第 24 号科学衛星 (PLANET-C) 「あかつき」の
金星周回軌道への投入失敗に係る
原因究明及び今後の対策について

質問に対する回答

平成 22 年 12 月 27 日

宇宙航空研究開発機構

【質問番号2】 OMEの構造

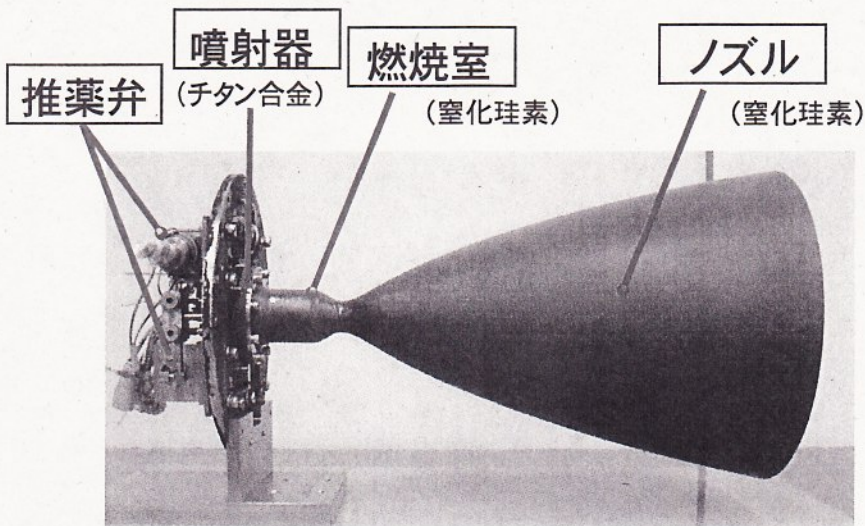
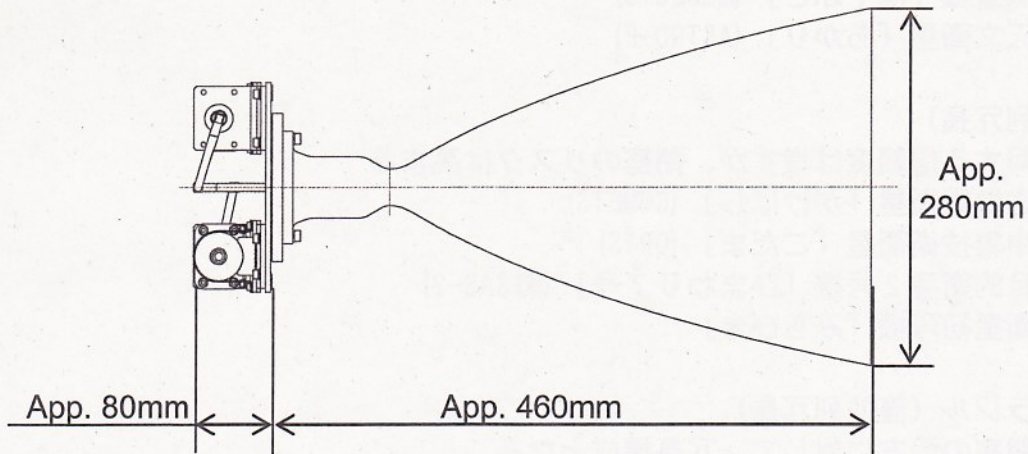
OMEの構造を示すこと

(参考：OMEテストマヌーバ概要)

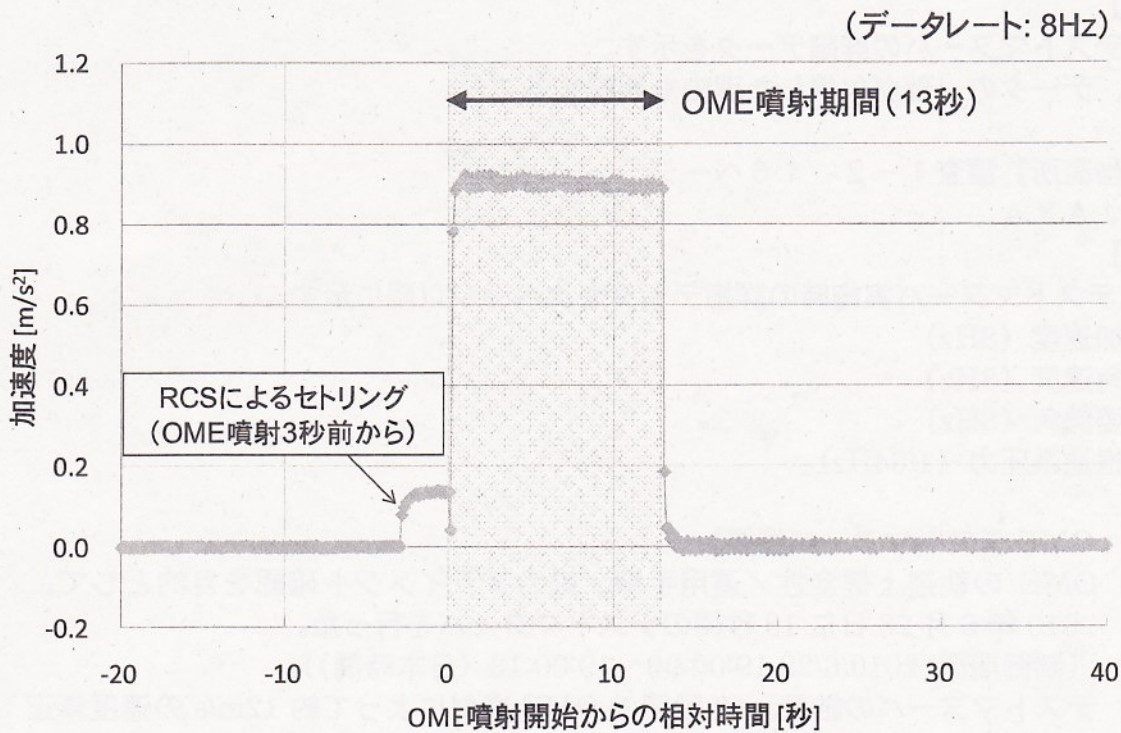
OMEテストマヌーバの詳細データを示す。
その際、データの一部が欠損した理由も明記すること。

- (ア) OMEの軌道上健全性/運用手順/推力アライメント確認を目的として、2010年6月28日に13秒間のテストマヌーバを行った。
(制御期間: 2010/6/28 19:00:00~19:00:13 (日本時間))
- (イ) テストマヌーバの結果、13秒間のOME噴射によって約12m/sの速度修正が行われ、計画通りの推力が発生していることを確認した。

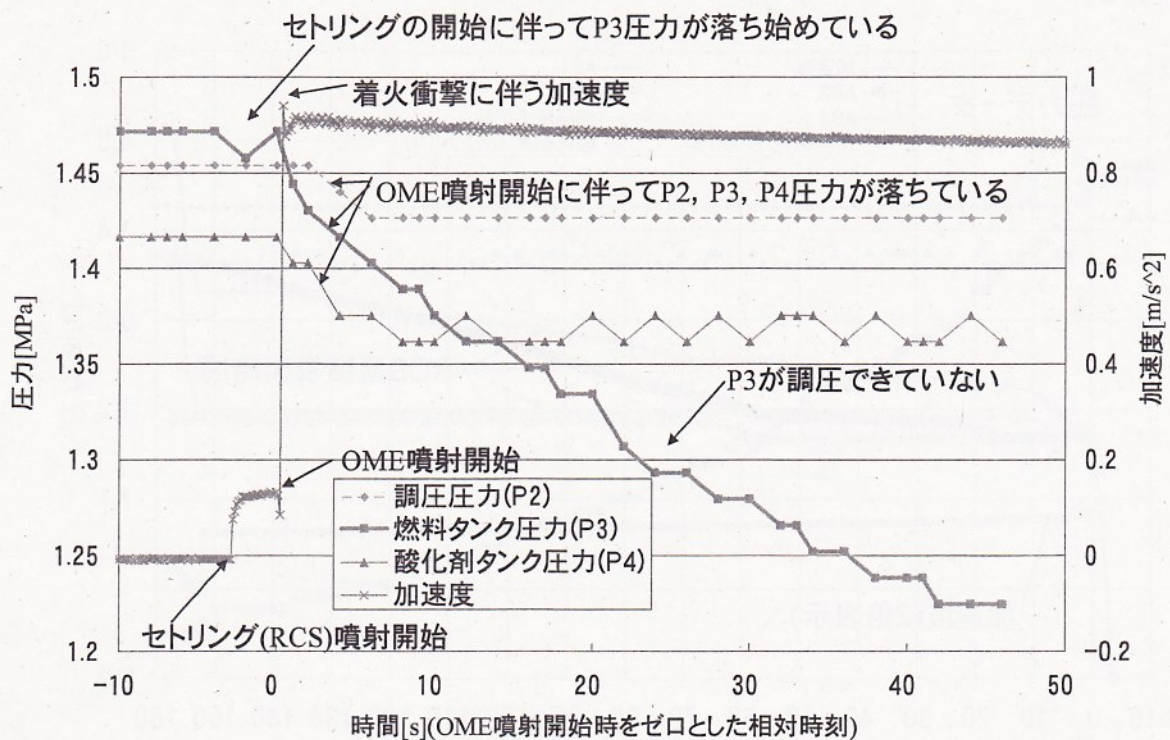
OME 噴射開始時に、タンク圧が下がる前に加速度が下がっているように見える。時刻を揃えて圧力と加速度のデータを整理して示す。

下図に OME 噴射時の加速度・圧力履歴を示す。

OME 噴射直前（3秒前）のセtringで少量の燃料を使用している。

P3（燃料タンク圧力）は、セtring開始から降下するのは想定通りである。

なお、P3のデータは2秒ごと（第1回部会資料§3.5.6は4秒ごと）、加速度データは1/8秒ごとである。

図1：OME噴射中のRCS累積噴射時間、機体加速度、圧力履歴

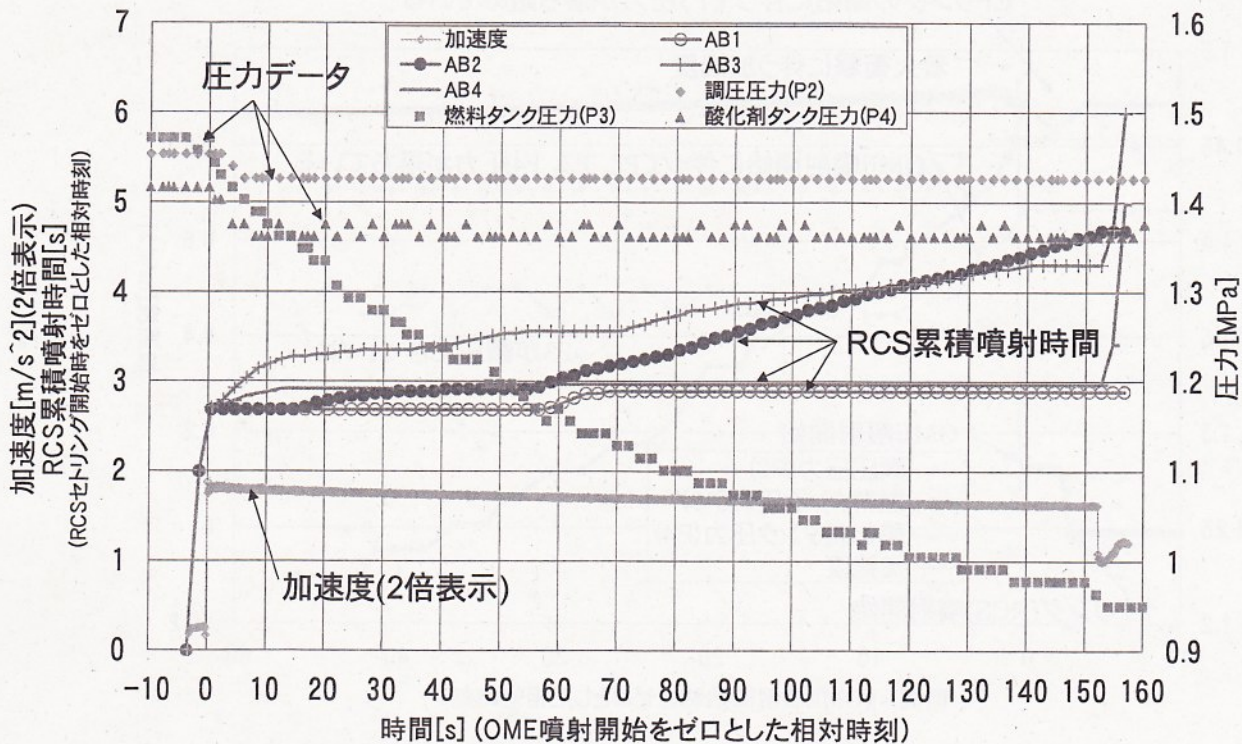
- (1) OMEテストマヌーバとVOI-1のOME噴射開始以降のRCSの作動実績を機体加速度、P-2、P-3と同じグラフに同じ時刻歴で示してください。
- (2) RCSとOMEが同時に作動しているときに、P-3が低下し、OMEのO/Fバランスがずれると考えられますが、ずれた場合のO/Fの想定値とO/Fの開発仕様の要求範囲を示してください。

- ・テストマヌーバについては、A/I-22-1-C-1に示す。(RCS累積噴射時間は取得していない)
- ・VOI-1については、下記図1に示す。(圧力、RCS累積噴射時間：2秒ごと、加速度：1/8秒ごと)
